49F-12-004

不具合連絡書

415CFP-050-50F

1.0MM PITCH FPC コンタ外 B

略図(必要な場合のみ)

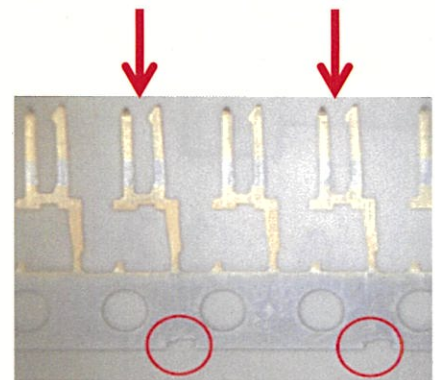
検査指導書項目Bがプラス側規格外
 規格: 0.95 ± 0.02 ⇒ 実測値: 0.9725, 0.9735
 2ピン中1ピンにて発生(右写真の赤矢印)
